**Anija vald Alavere küla Oja tn 2 elamu
ehitusteatise kooskõlastamata jätmise ja
ristumiskoha ehitamise nõuded**

Olete esitanud Transpordiametile kooskõlastamiseks Harju maakonna Anija valla Alavere küla Oja tn 2 (14002:002:0203) kinnistu elamu ehitusteatise (menetlus nr 468282, EHR kood nr 116051884) elamu rekonstrueerimiseks ja laiendamiseks. Projektiga (edaspidi projekt) „Üksikelamu laiendus ja ümberehitus. Eelprojekt. Oja tn 2 Alavere küla Anija vald“ (töö nr 0224 EP, koostaja SK-Stuudio OÜ) on ette nähtud kinnistul säilinud vundamendile hoone kavandamine ja laiendamine.

Joonis 1. Ristumiskoha pikikaldete kujundamine

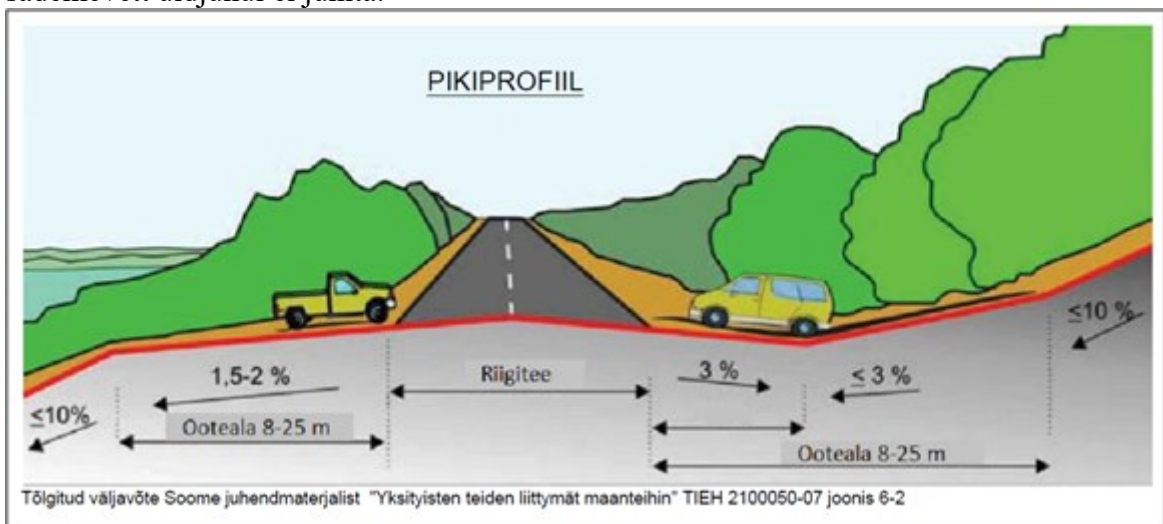
11. Ristumiskoht projekteerida riigiteega võimalikult täisnurga all. Ristumiskoha pikikalded määrata vastavalt alltoodud joonise põhimõtetele arvestusega, et riigitee alusele maale sademevett üldjuhul ei juhita.
